改善箇所説明図

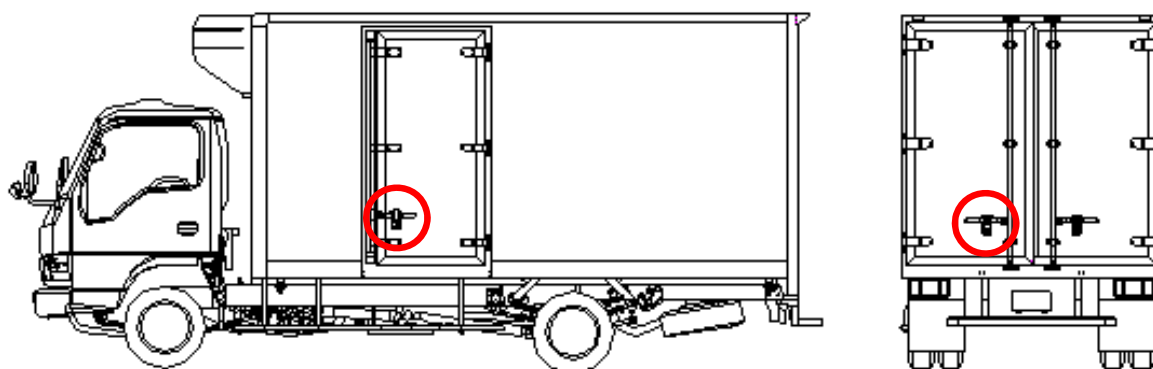
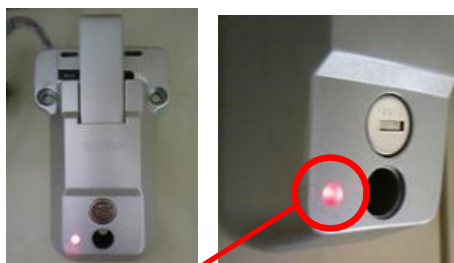
基準不適合発生箇所

〔バン型荷台の荷室ドア施錠装置の施錠確認ランプの灯色が不適切なため、リモコンキーにて施錠装置を開錠した場合、当該赤色ランプが点灯した状態で走行することが可能であることから、道路運送車両の保安基準第42条で定めるその他の灯火

改善措置の内容

全車両、施錠確認ランプの灯色を緑色にした対策品に交換する。
